总平面图变更

地下室一层变更

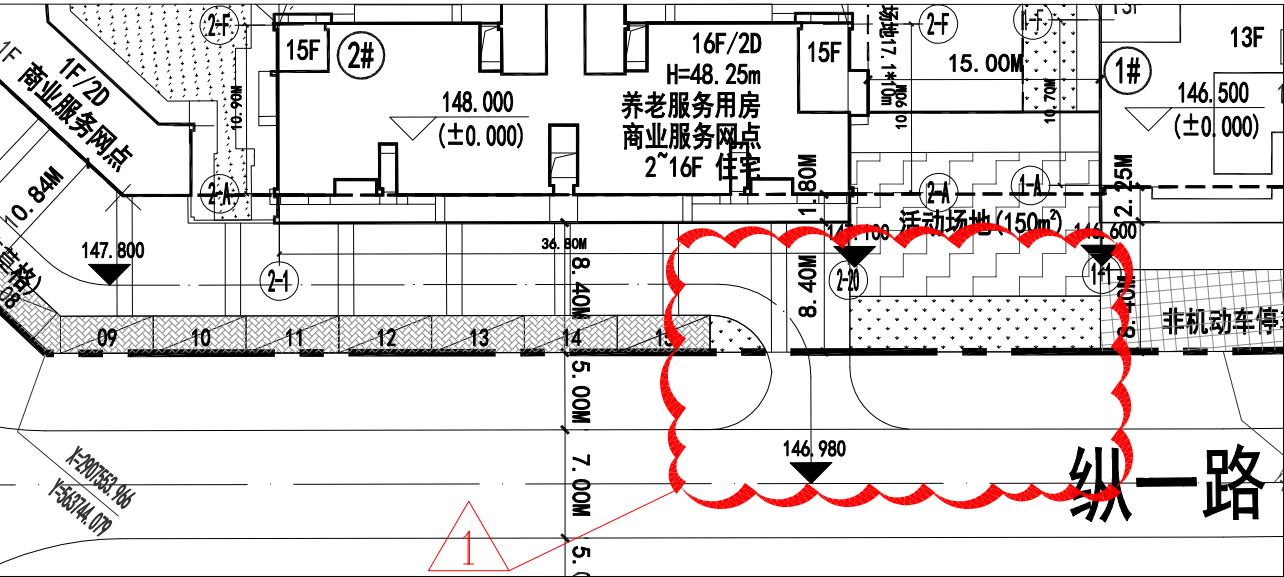
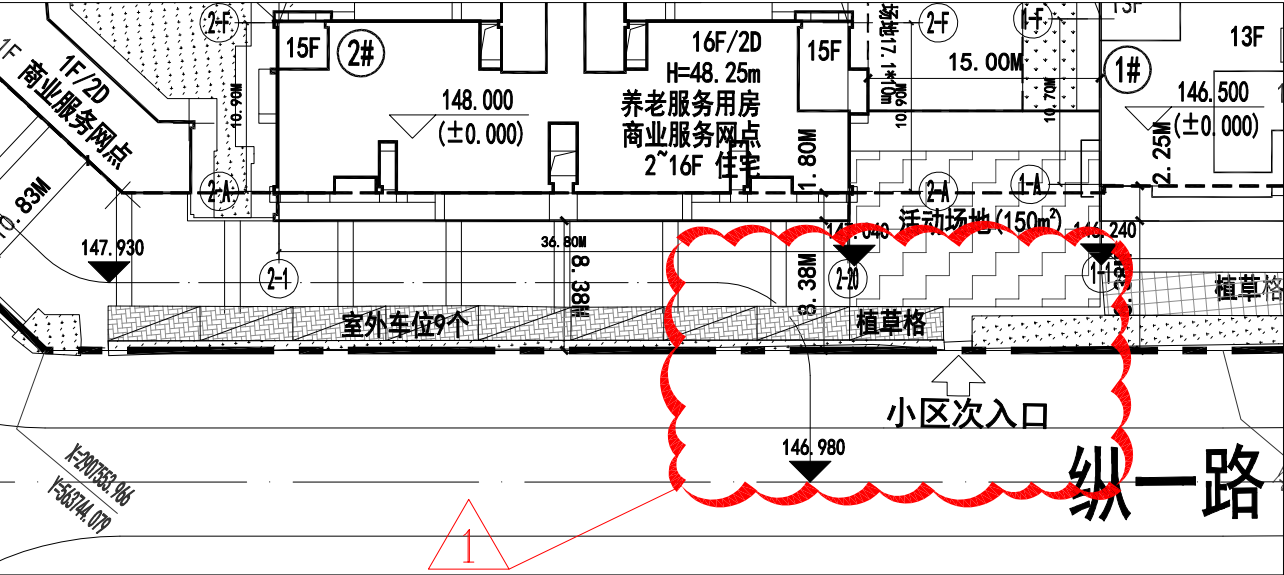
- 1、取消该机动车行出入口, 改为人行出入口。
- 2、3#与东安路之间环网柜位置调整。

局部地下一层平面图 变更前

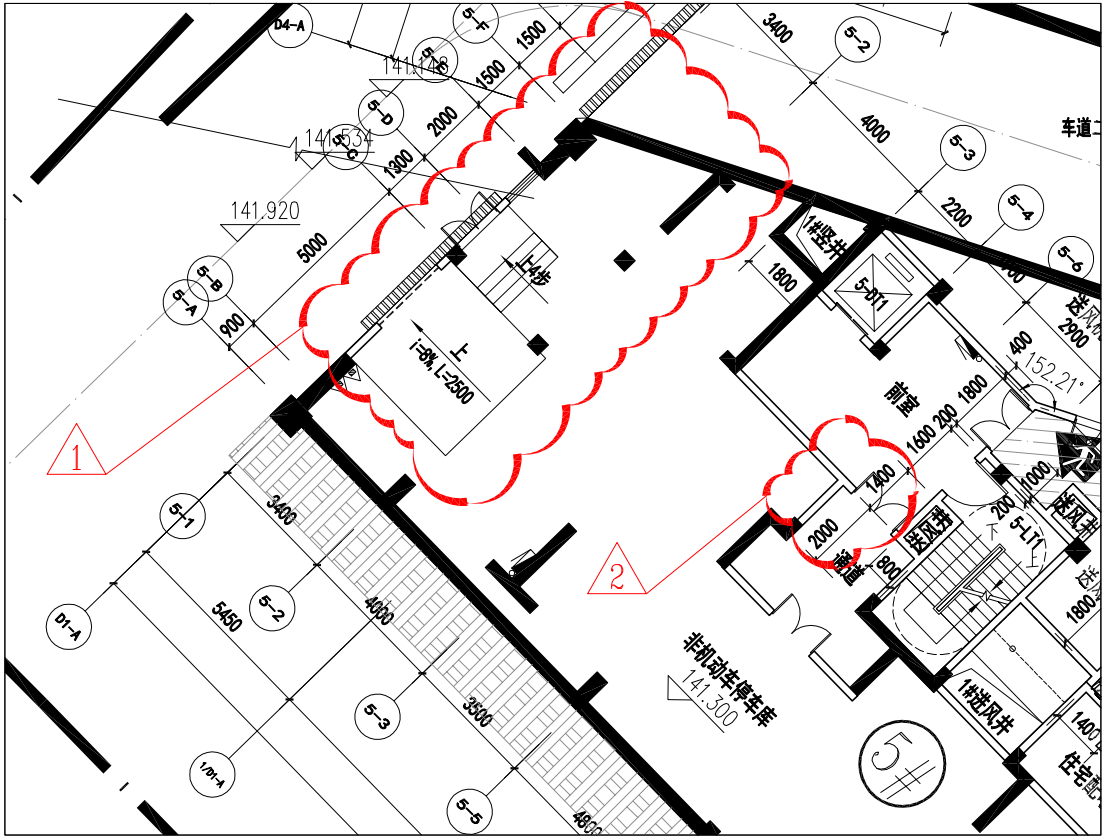
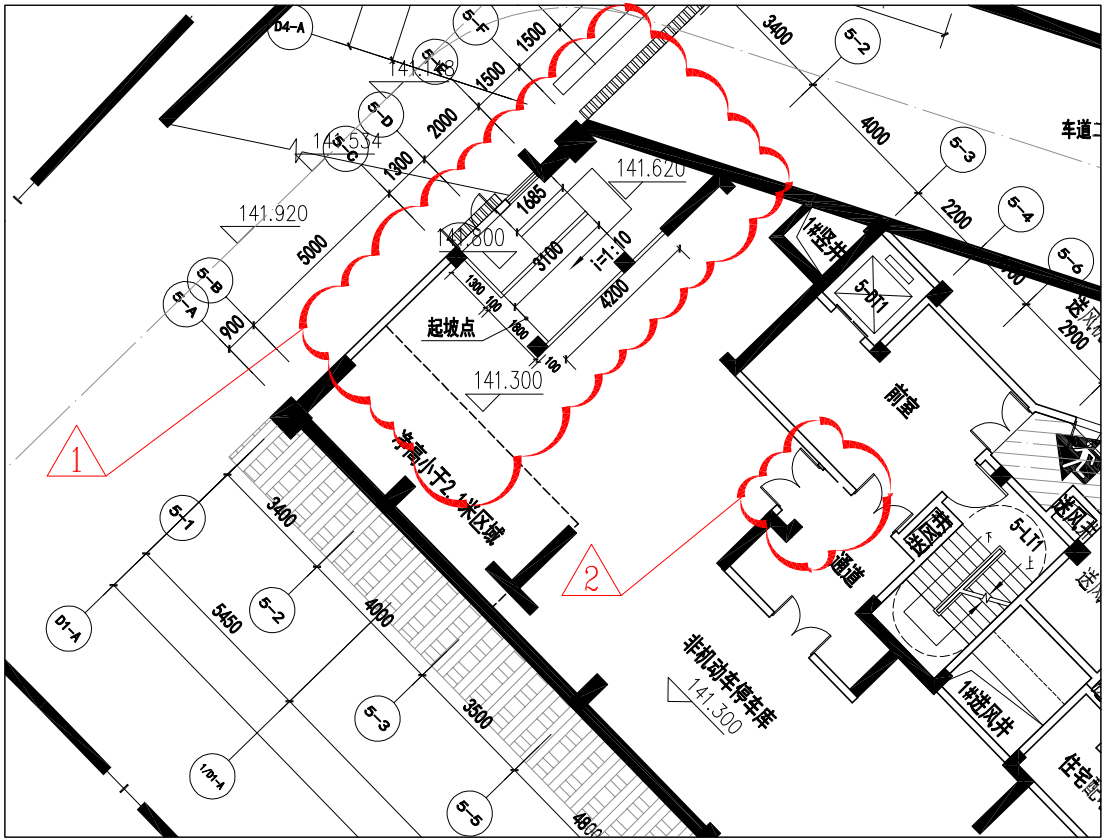
- 1、5-1轴和5-2轴交5-A轴和5-F轴处非机动车停车库出入口坡道调整并取消原设计的卷帘门;
- 2、5-5轴和5-6轴交5-D轴和5-E轴处的通道墙体外移并增设门;
- 3、3-21轴和7-4轴交D1-2轴与3-F轴处车位位置调整;

局部地下一层平面图 变更前

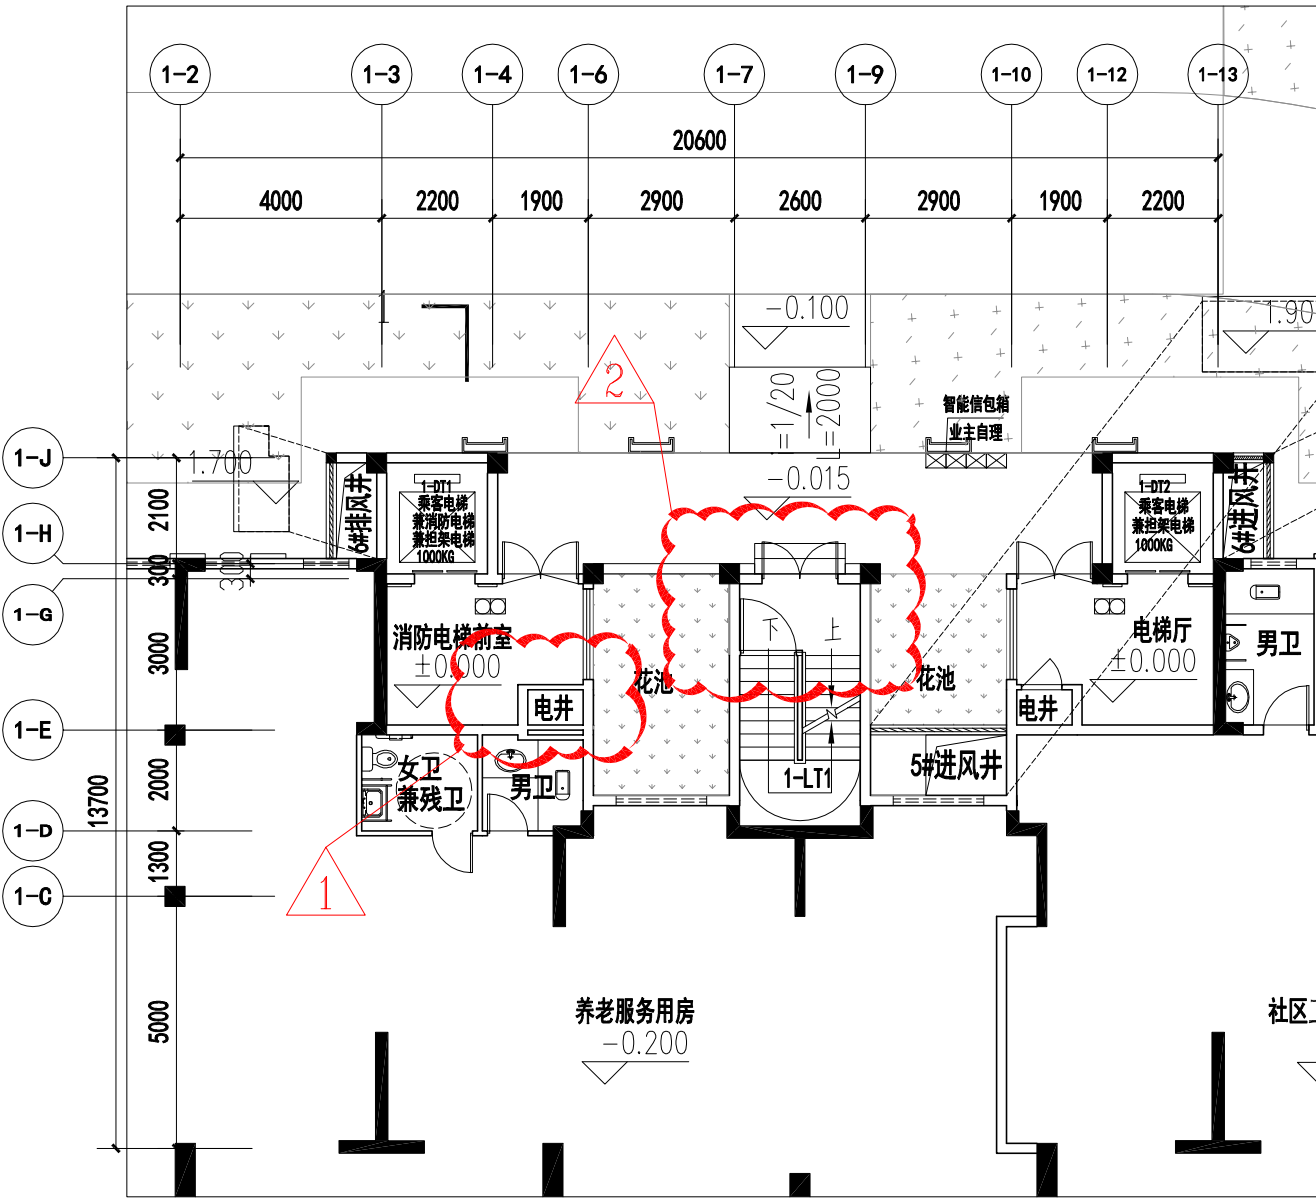
- 4、D3-19轴和D2-9轴交D2-E轴处剪力墙外移，地下室增大，面积增加9.972㎡；
- 5、D2-A轴和D2-D轴交D2-8轴处剪力墙外移150mm，住宅配电间增大，面积增加1.576㎡；

1#楼一层平面图变更

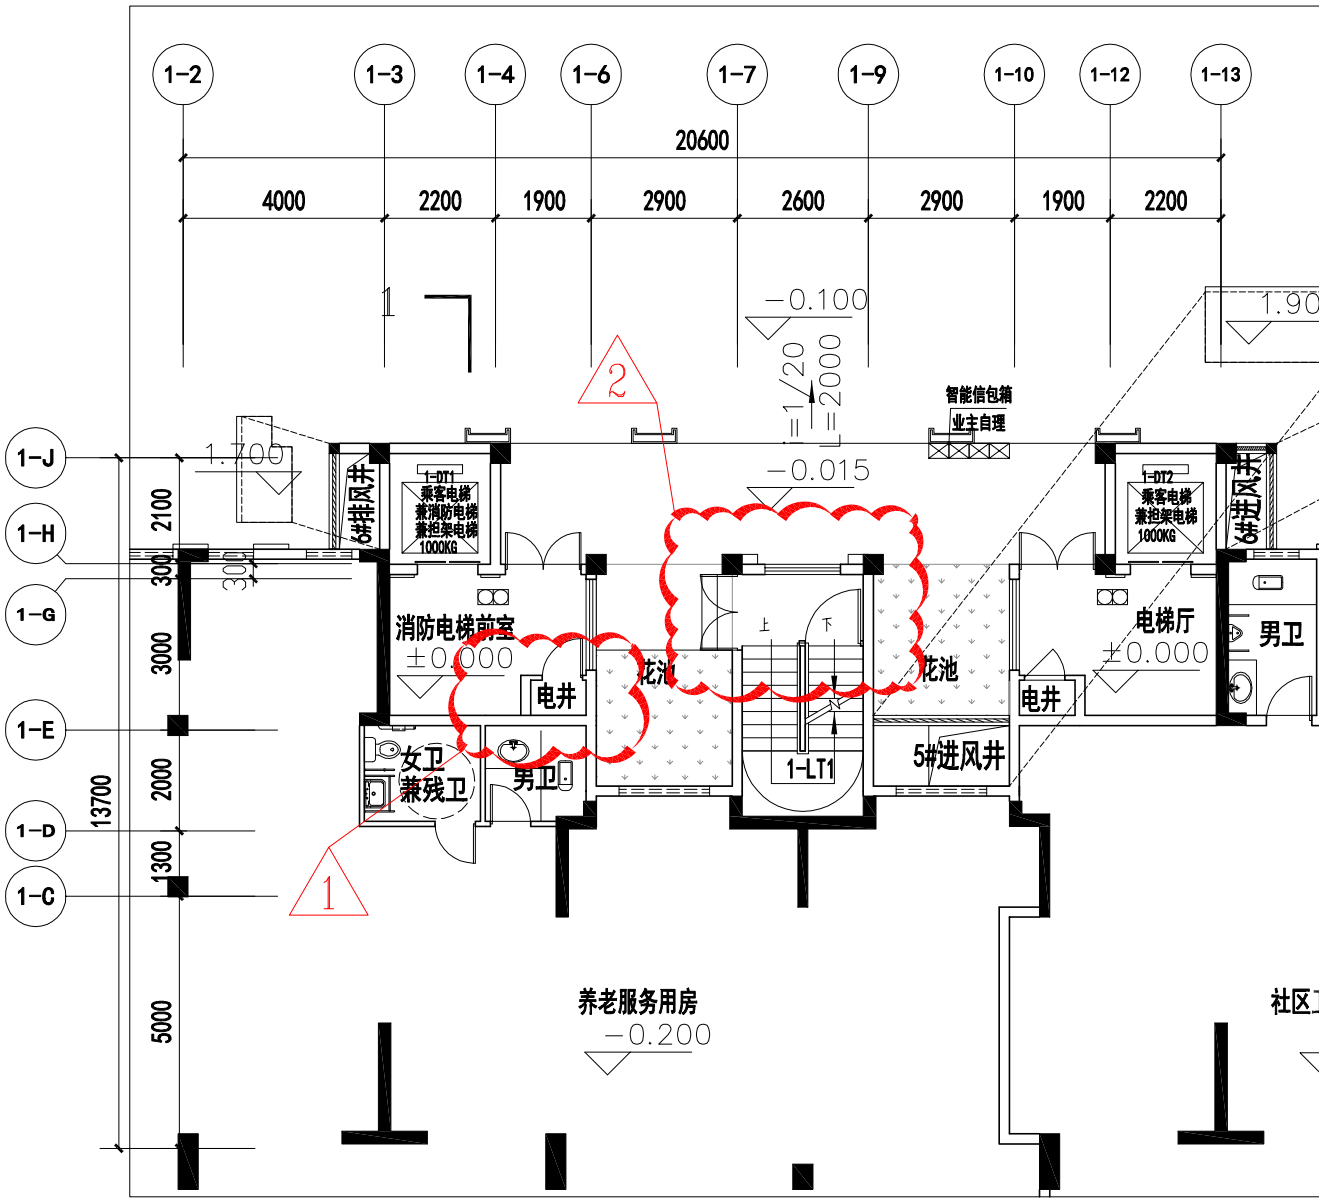
- 1:1-4轴和1-6轴交1-E轴处电井与卫生间双墙取消, 电井增设门;
2:1-7轴和1-9轴交1-E轴和1-G轴处出入口门位置调整, 楼梯上二层及下地下室的方向调整。

局部1#楼一层平面图 变更前

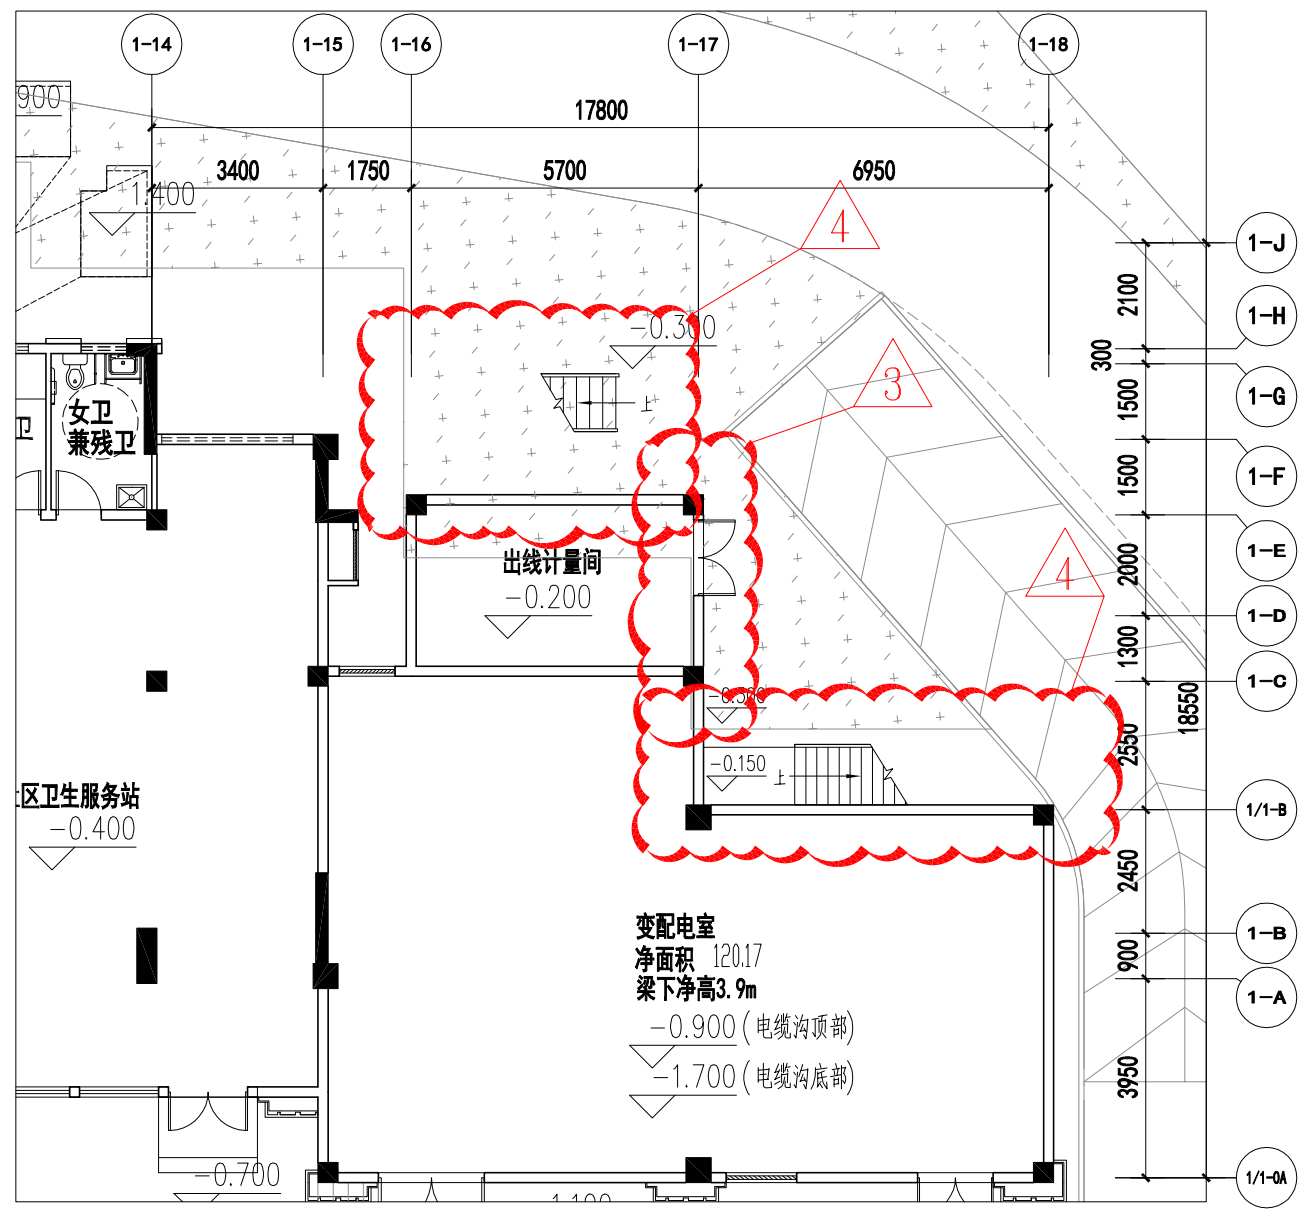
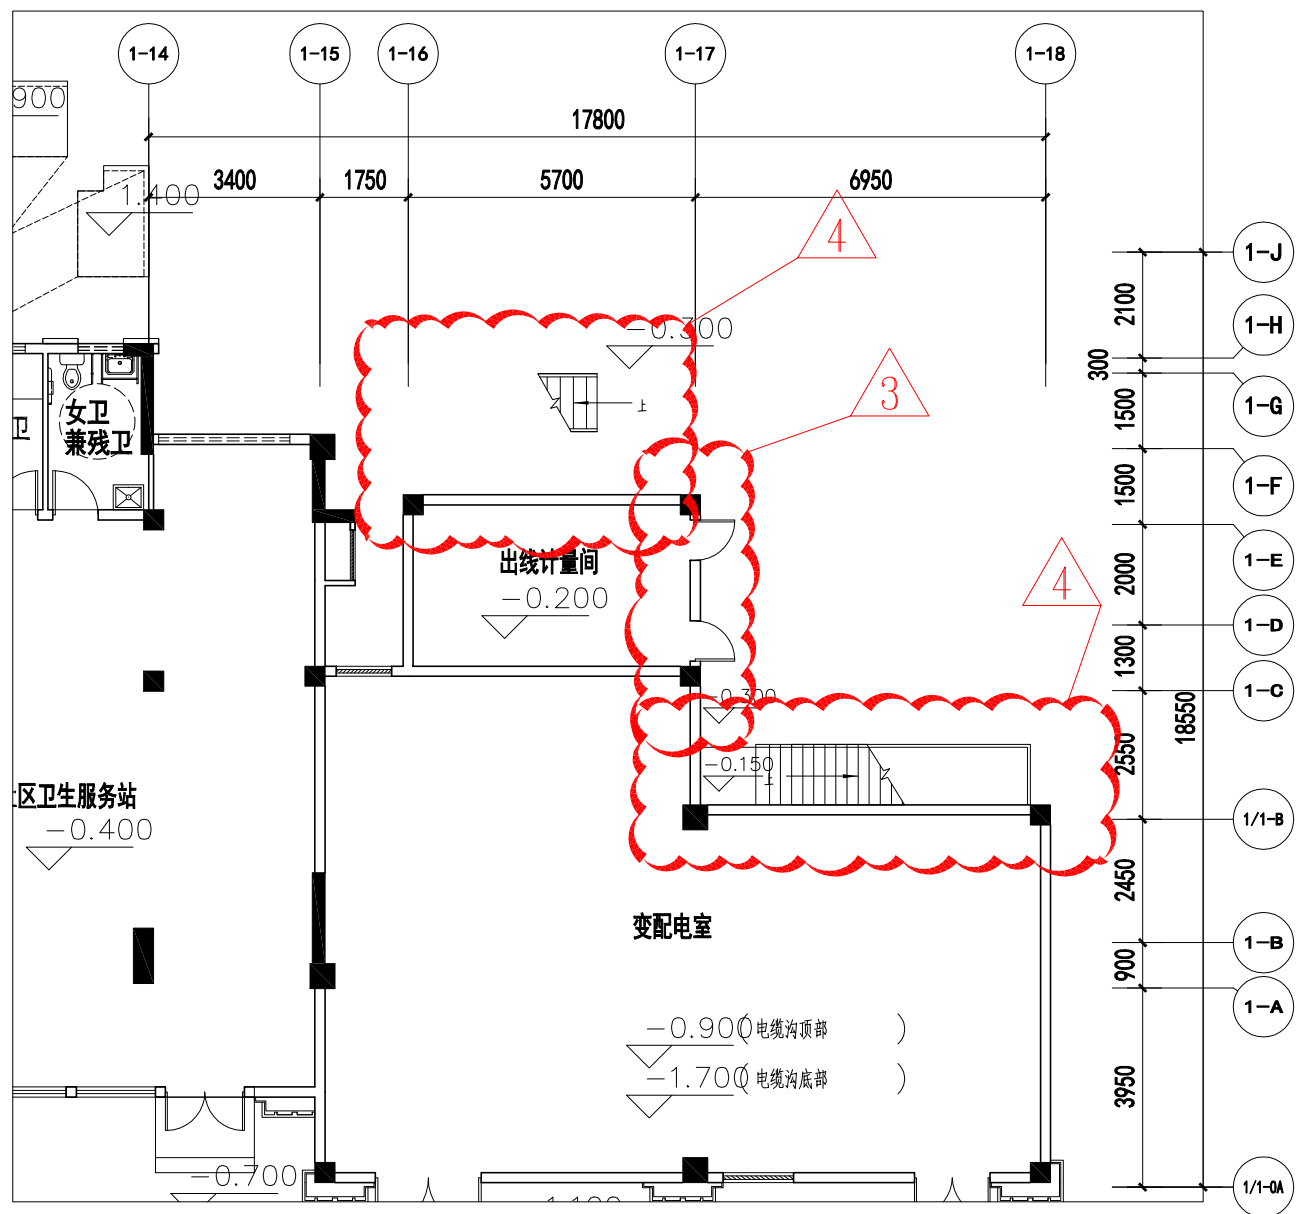
- 3: 1-C轴和1-F轴交1-16轴和1-17轴处出线计量间增设门;
- 4: 1-16轴交1-G轴处室外楼梯踏步数量减少, 相应楼梯长度变短; 1-18轴交1-B轴处室外楼梯踏步数量增加, 相应楼梯长度增长, 平台在1/18轴处向左移0.4m。
